放射線影響評価報告書における
ROMSを用いた海洋拡散シミュレーションによる
海水中のトリチウム濃度の再現計算について

原子力規制庁 原子力規制部
東京電力福島第一原子力発電所事故対策室

令和4年3月18日

計算方法（1）

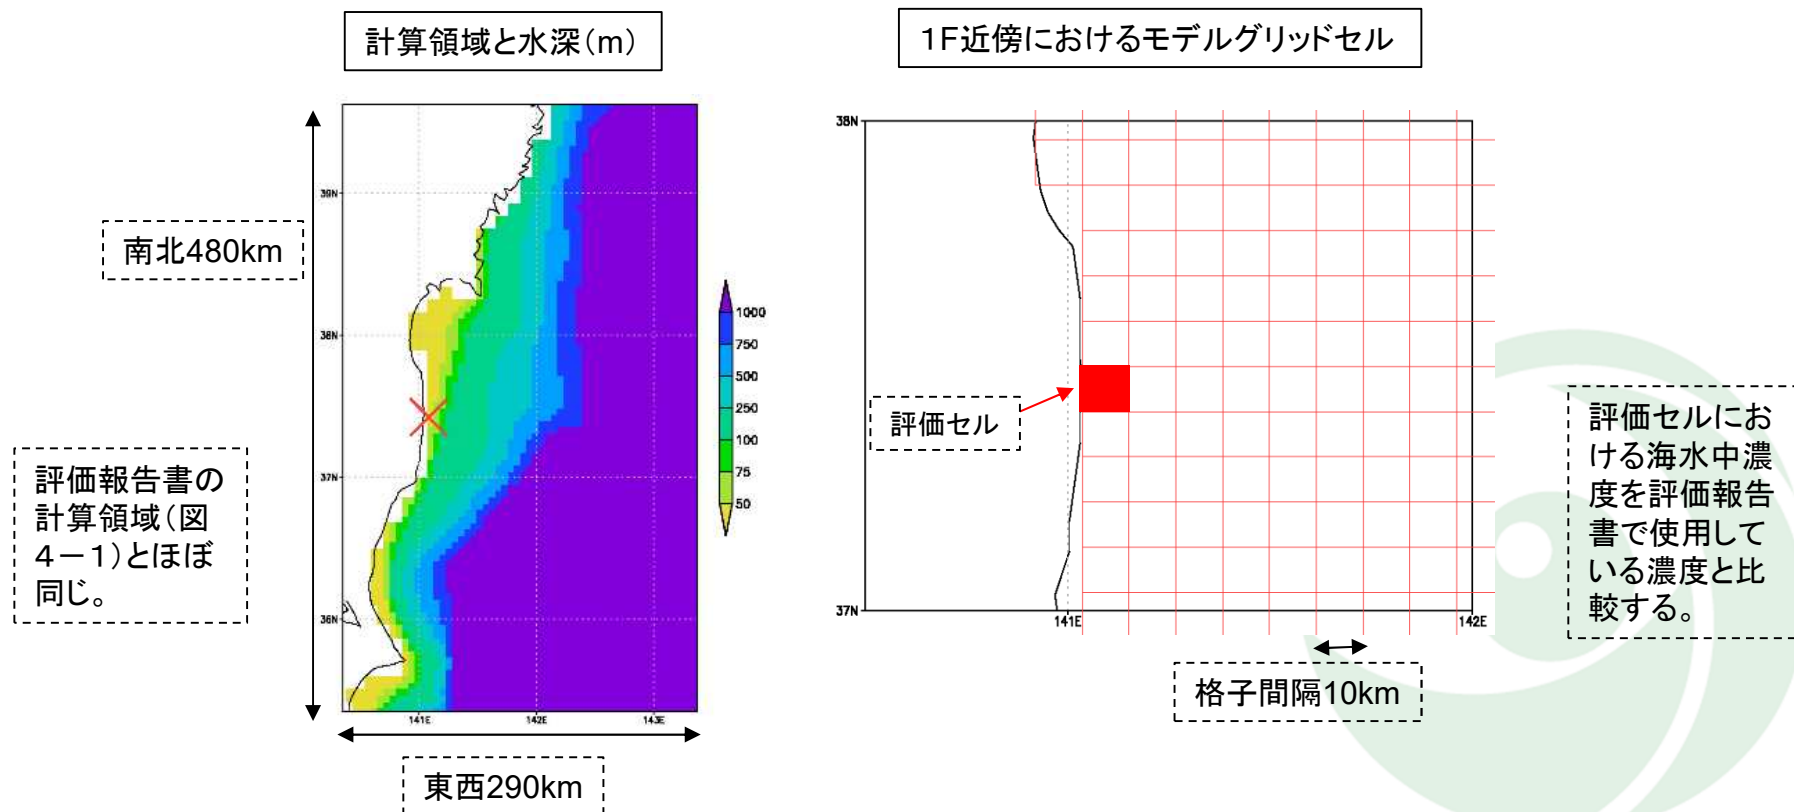
- 評価報告書では水平格子間隔を200mとしているが、被ばく評価には10km四方の領域における平均海水中濃度を使用していることから、原子力規制庁は水平格子間隔10kmで同様の海洋放出シミュレーションを実施した。

計算条件の比較

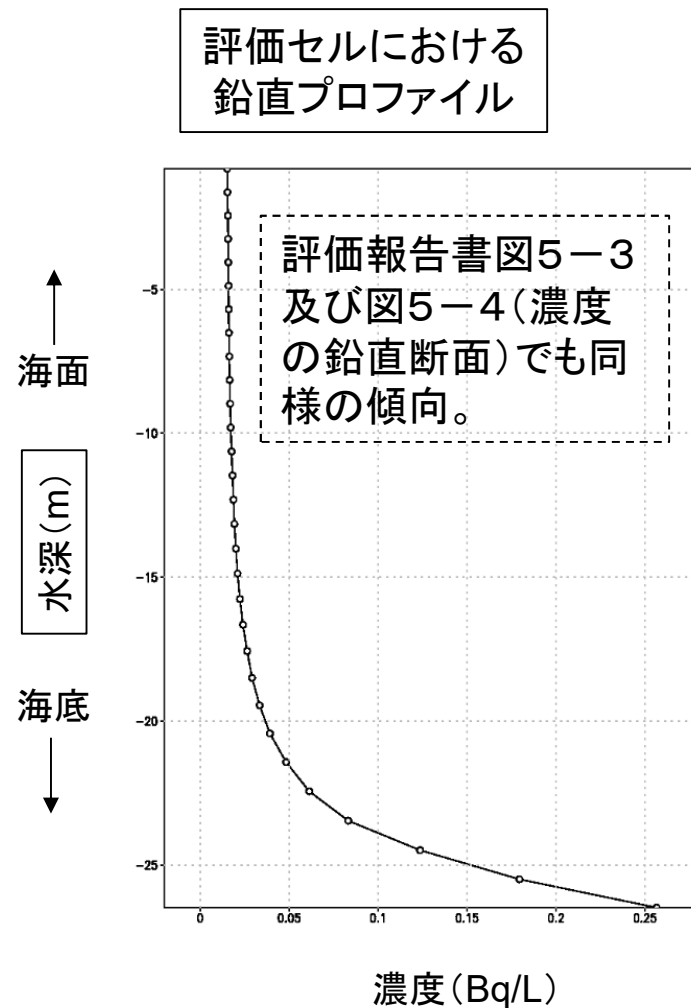
- **水平格子間隔**：計算領域全体で1km、1F近傍で200m。
- 鉛直構造：30層。
- 年間放出量：22兆Bq（定常）
- 評価対象年：2019年。
- **海洋の元データ**：JAMSTEX再解析JCOPE2。
- **大気からの強制場データ**：気象庁全球数値予報モデルGPVから作成。

- **水平格子間隔**：計算領域全体で10km。
- 鉛直構造：30層。
- 年間放出量：22兆Bq（定常）
- 評価対象年：2019年。
- **海洋の元データ**：HYCOM客観解析GOF3.1。
- **大気からの強制場データ**：気象庁55年長期再解析JRA55。

計算領域外縁部における 1時間平均海水中トリチウム濃度 (Bq/L) の最大値

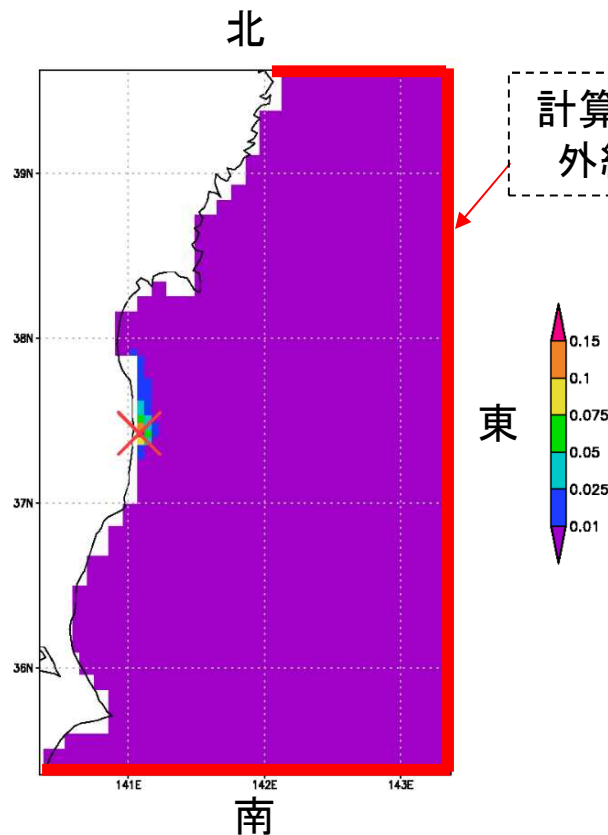
- 北側 : $3.4E-4$
- 東側 : $1.0E-3$
- 南側 : $1.8E-3$

- 年平均海水中のトリチウム濃度のうち、鉛直方向の全層平均においては評価報告書と同程度の値を再現できた。
- また、海洋放出による計算領域外縁部における海水中トリチウム濃度の1時間平均値の最大値は、バックグラウンド濃度の文献値より1桁以上小さくなった。
- なお、ROMSは静力学平衡を仮定しているため放出されたトリチウムの鉛直混合は活発ではないが、実際にはALPS処理水が海水をかき混ぜることにより放出点近傍において鉛直混合が活性化される可能性がある。
